Assunto: **Conjunto Mecanismo**
Modelos: **BWQ22A/B e BWR22A/B/C**
Marca: **Brastemp**

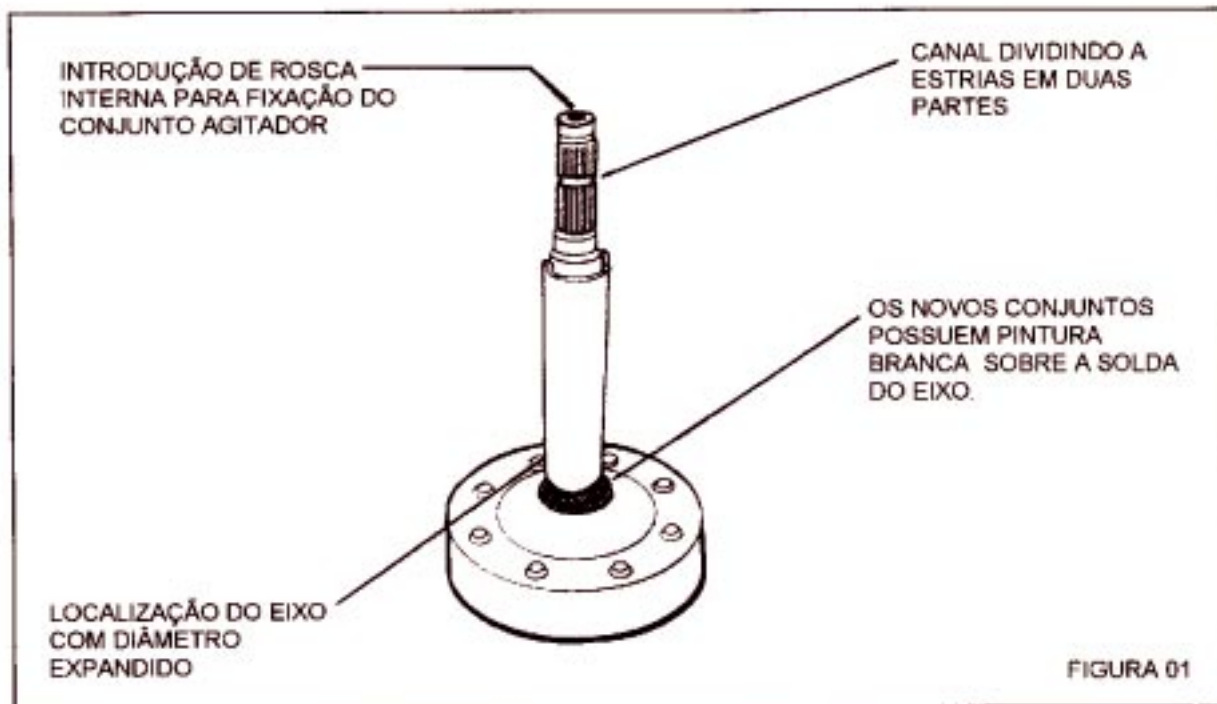
Este novo conjunto mecanismo tem como diferença principal a expansão do tubo, o que promove maior interferência durante a sua montagem e remoção.

O NOVO conjunto mecanismo poderá ser identificado pela marcação da tinta na base do eixo na cor Branca (Figura 1), e na introdução da rosca interna na ponta do eixo para a fixação do agitador da versão BWQ22B e BWR22C.

Para as lavadoras BWQ22B e BWR22C somente poderá ser utilizado este novo conjunto mecanismo.
